SECCIÓN DE EVALUACIÓN DE ESTUDIOS DE IMPACTO AMBIENTAL
**PRTADA PARA LOS EXPEDIENTES DE EVALUACIÓN DE ESTUDIOS DE
IMPACTO AMBIENTAL**

Nº de Expediente	DRPM-IF-201-2024	
Nombre del Proyecto	“SÚPER 99 DE CALIDONIA”	
Sector	INDUSTRIA DE LA CONSTRUCCIÓN	
Nombre del Promotor	CUNNY, S.A.	
Representante Legal	ALEJANDRO GARUZ ADAMES	
Nombre de los Consultores y número de Registro	MARCEL F. MENDOZA Z. (IRC-033-1997) JOHANNA G. MENDOZA R. (IRC-052-2019)	
Localización (Provincia/Comarca, Distrito y Corregimiento, Lugar Poblado)	PROVINCIA DE PANAMÁ, DISTRITO DE PANAMÁ, CORREGIMIENTO DE CALIDONIA	
Fecha de Recepción del EsIA	18 DE DICIEMBRE DE 2024	
Etapa de Admisión	Admitido/Fecha	No admitido/Fecha
	23 DE DICIEMBRE DE 2024	
Nombre del Técnico Evaluador que lleva el proceso de Admisión:	ITZEL GONZÁLEZ T.	
Nombre del Técnico Evaluador asignado para la Fase de Evaluación y Análisis, y Decisión del EsIA:	ITZEL GONZÁLEZ T.

El proyecto consiste en la construcción de un supermercado en Nivel 000 y Nivel 100, tanque de agua de reserva de 12,000 galones, área de carga y descarga, farmacia, entre otros, servicios sanitarios, escaleras internas, en un área de construcción de 2,224.34 mts.².

ISOMETRICO SISTEMA SANITARIO LINEA 3
BAÑOS DE COLABORADORES

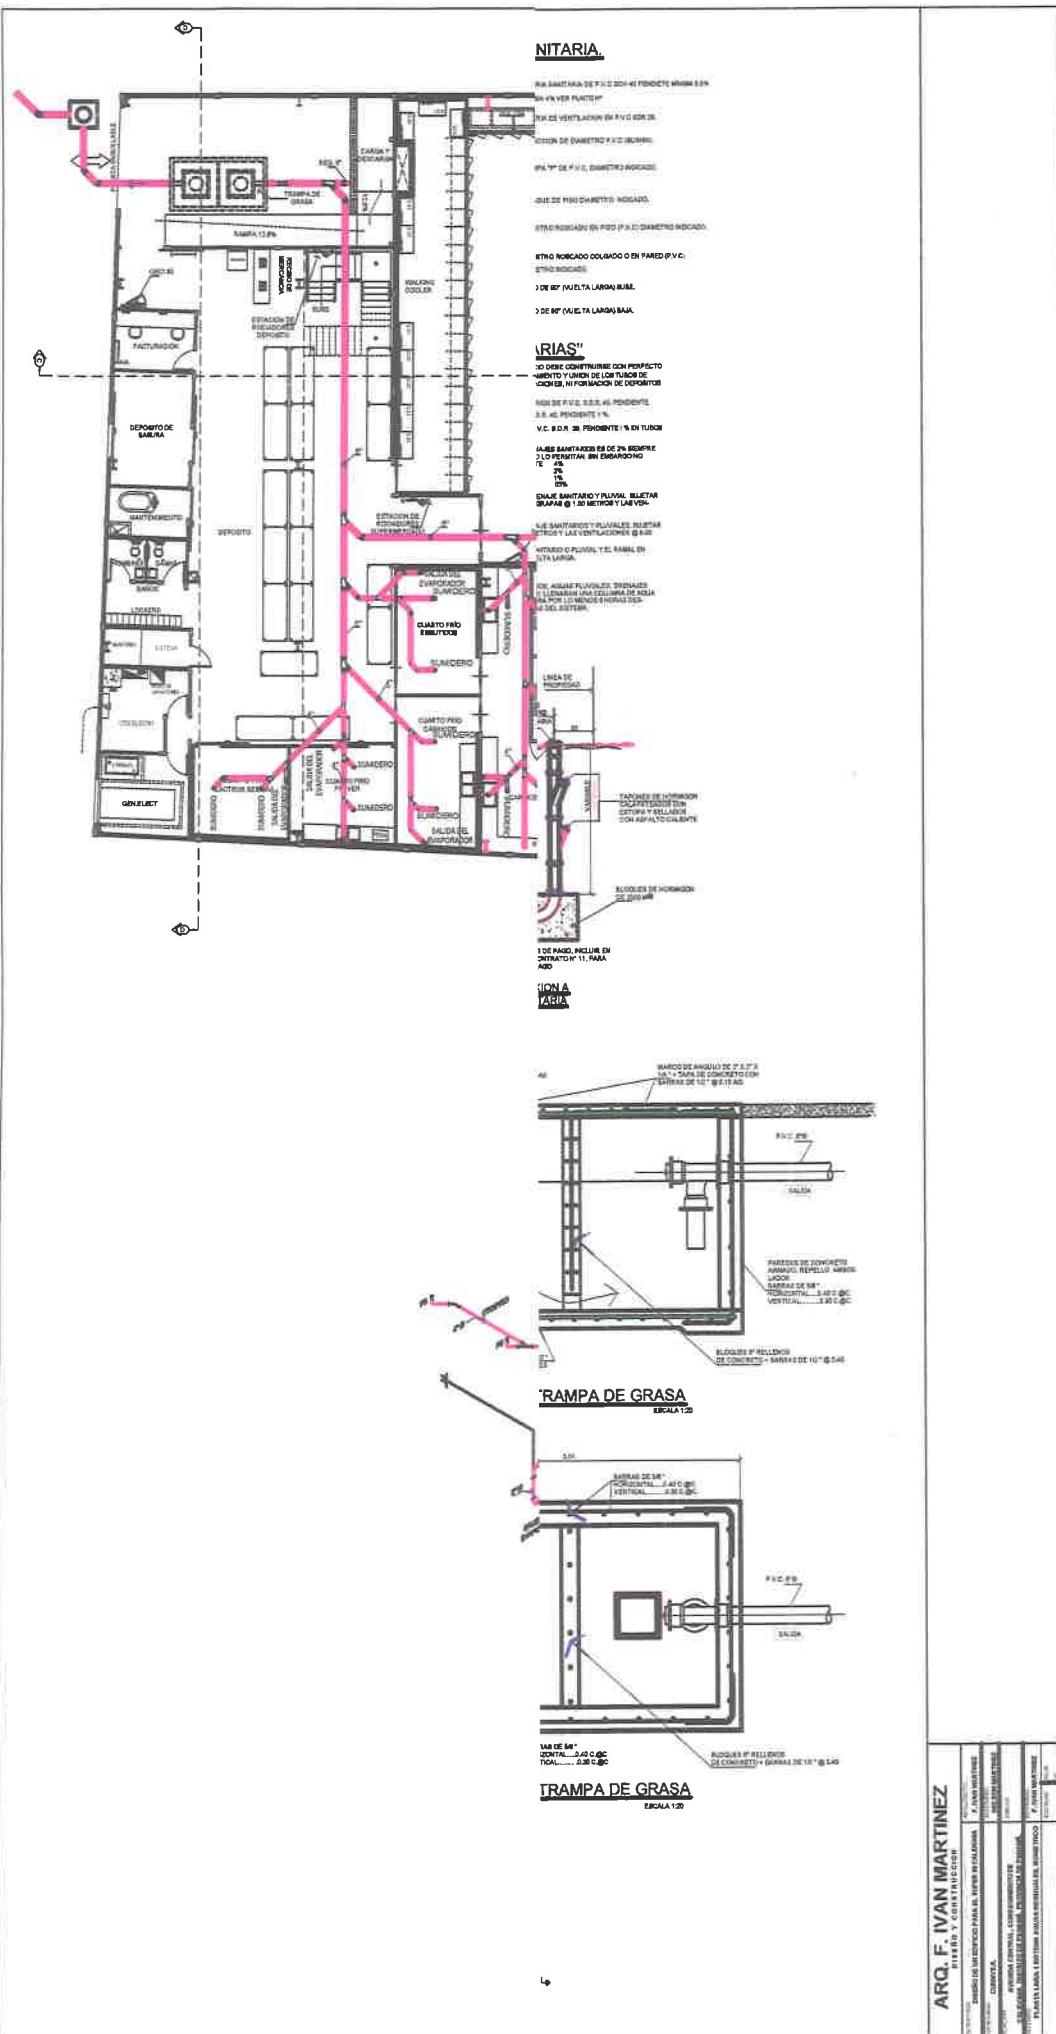
- El diseño de la edificación contempla tres (3) líneas de tuberías por las cuales se conducirán las aguas al sistema de alcantarillado.
- Se adjunta a la presente Aclaratoria Planos con detalle donde se visualizan los sistemas de drenaje pluvial, alcantarillado sanitario con todos sus componentes, como el detalle de estos, dando respuesta y sustento a lo descrito.

Se adjunta a la presente Aclaratoria Planos con detalle donde se visualizan los sistemas de drenaje pluvial, alcantarillado sanitario con todos sus componentes, como el detalle de estos, dando respuesta y sustento a lo descrito (Ver Anexos- Planos de proyecto con sus detalles).
